データプリンターAB-29 動作不具合に関するお知らせ

3. 対象製造番号と対策内容とについて

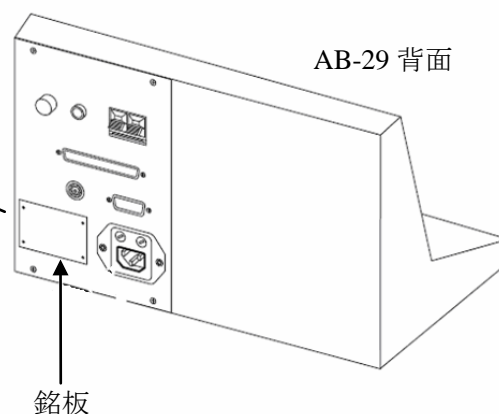
対象製造番号：下 4 桁 0197、及び 0202 以降の製品につきまして、以下の対策を実施いたします。

① 新型バックアップ電池へ交換いたします。

製造番号下 4 桁 0205、0209、0210、0224、0231、0238、0280 を除く。

② BIOS 情報対策として ROM 交換をいたします。

製造番号下 4 桁 0197、0205、0207、0208、0209、0210、0214、0216、0222、0224、0228、0229、0231、0233、0237、0243、0238、0248、0256、及び 0272 以降を除く。
